LIGNE C DU MÉTRO DE TOULOUSE

Garage Atelier des Daturas

LOT N° 2 : GROS ŒUVRE – CLOS COUVERT

AVENANT N° 01

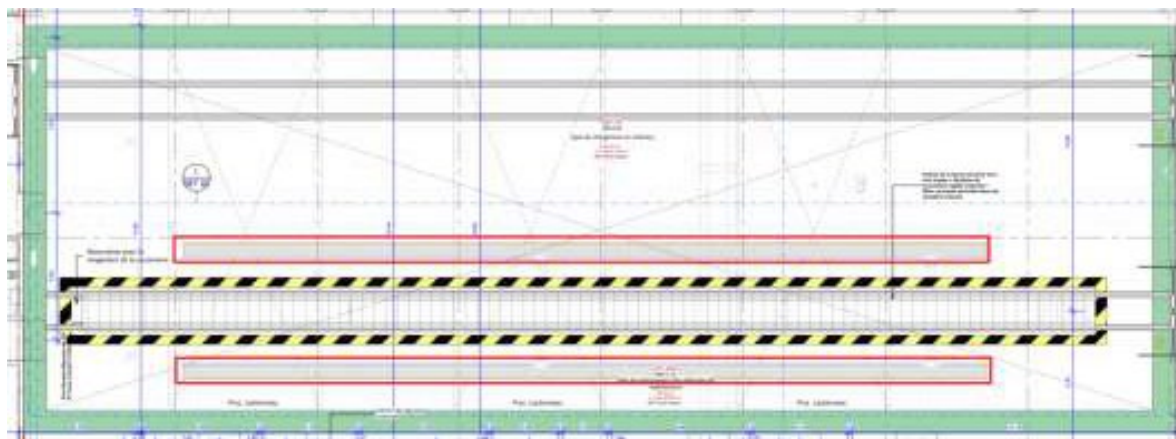
Dans le cadre de ses études COD en cours relatives aux équipements de levage des véhicules le document ALSTOM réf. P006-ALS-GAD-SPI-SYS-GIT-00276-D_Spécification des interfaces SdT - INFRA GAD diffusé au GAD le 12/07/2024 détaille les données d'entrée nouvelles et/ou modifiées suivantes pour la conception et la réalisation par le GAD des colonnes de levage.

Extrait de la spécification modifiée de ALSTOM à prendre en compte :

- P006-ALS-GAD001-PL-EQI-ELM-03206-A_Garage Atelier - Plan de réservation GC détaillé - Equipements de levage MRO
- P006-ALS-GAD001-PL-EQI-ELV-03207-A_Garage Atelier - Plan de réservation GC détaillé - Equipements de levage VMI

Reformulation de la contrainte suite à mise au point du 24/07/2024 :

MRO : Le Titulaire du marché SDT fournira 2 systèmes de 8 colonnes de levage (4 de chaque côté de la voie) en configuration 2 voitures pour la maintenance du MRO + un pupitre de commande fixe pour chaque système. En configuration 3 voitures, 4 colonnes de levage viendront compléter chaque voie déjà équipée (2 systèmes de 12 colonnes de levage à 15000 PPHPD). Les Titulaires des marchés GAD concernés doivent prévoir les aménagements nécessaires jusqu'à 15000 PPHPD. Dans toute la zone de circulation possible des colonnes de levage, les Titulaires des marchés GAD concernés devront garantir l'absence d'obstacle. Le béton fourni devra être de classe C20/25 pour résister à une charge de 25kg/cm² et pouvoir supporter une charge de 160,0kN par colonne de levage en charge, appliquée sur une surface de contact de deux fois 200x200mm pour chaque colonne (voir Figure 58). La planéité et l'inclinaison dans cette même zone devra être inférieure à 3mm. Chaque colonne à vide a une masse d'environ 1 tonne.

VMI : Le Titulaire du marché SDT fournira 1 système de 4 colonnes de levage pour la maintenance des VMI. Dans toute la zone de circulation possible des colonnes de levage, les Titulaires des marchés GAD concernés devront garantir l'absence d'obstacle. Le béton fourni devra être de classe C20/25 pour résister à une charge de 30kg/cm² et pouvoir supporter une charge de 202,8kN par colonne de levage en charge, appliquée sur une surface de contact de deux fois 260x260mm pour chaque colonne (voir Figure 59). La planéité et l'inclinaison dans cette même zone devra être inférieure à 3mm. Chaque colonne à vide a une masse d'environ 1 tonne.

BMI : Colonnes de levage VMI

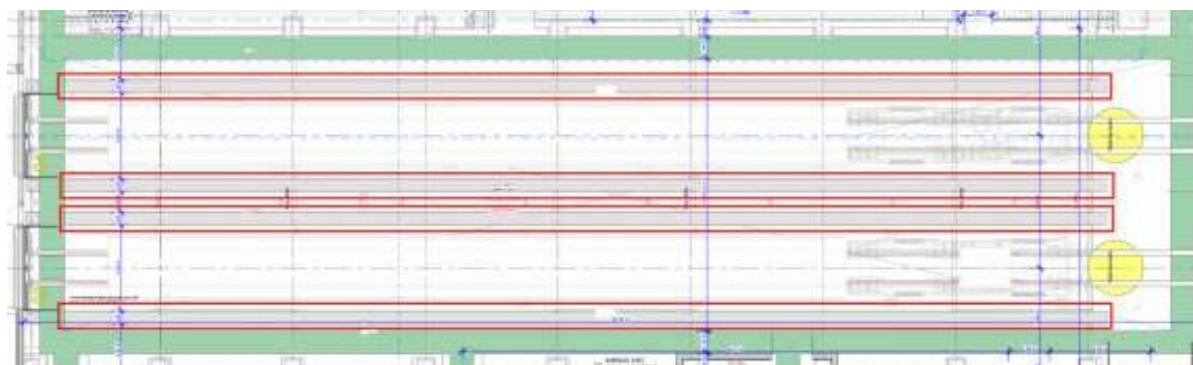
- Suppression des caniveaux sous-colonnes de levage (cf. capture du plan PRO indice B datant du 29/09/2023)
- Création de 6 regards en béton armé dimensions intérieures L x l x h = 520 x 380 x 530 mm avec un tampon classe A15 (15kN), compris trappe passe-câble fabrication sur mesures et liaison par un fourreau enterré type JANOLENE TPC ø 150 mm (cf. capture ci-dessous du plan de réservation GC détaillé des équipements de levage VMI P006-ALS-GAD001-PL-EQI-ELV-03207-A) :
- Non compris mise à la terre des trappes

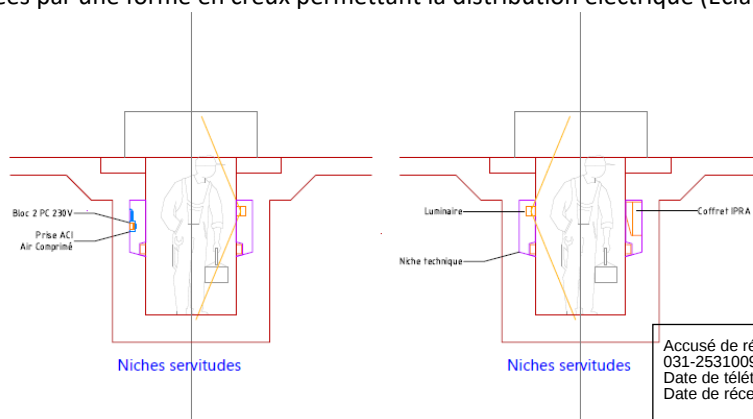
Les mises au point faites en synthèse prenant en compte les nouveaux besoins des lots techniques, de l'ensemblier et des lots hébergés (CFA et sûreté) conduisent à des modifications des réseaux secs sous dallage des bâtiments BEM et BMI.

- Synthèse du 18/10/2024 pour le BEM :
 - → plan P005-ENTGAD002-PL-BEM-00291-D
 - → plan P005-ENTGAD002-PL-BEM-00292-D
- Synthèse du 18/10/2024 pour le BMI
 - → Plan P005-ENTGAD002- PL-BMI-00294-C datant du 8/10/2024

Les réseaux secs enterrés prévus dans le cadre du marché de travaux du lot n°02 sont ceux indiqués sur les plans structure DCE indice A datant du 29/09/2024 établis par EGIS tels que décrit à l'article § 5.4.4 du livret 2 : BEM : PG-153-1a ; BMI : PG-153-2a ; BRM : PG-153-3a ; BSSE : PG-153-4a ; BAB : PG-153-5a ; BPDG : PG-153-6a ; TRA : PG-153-7a.
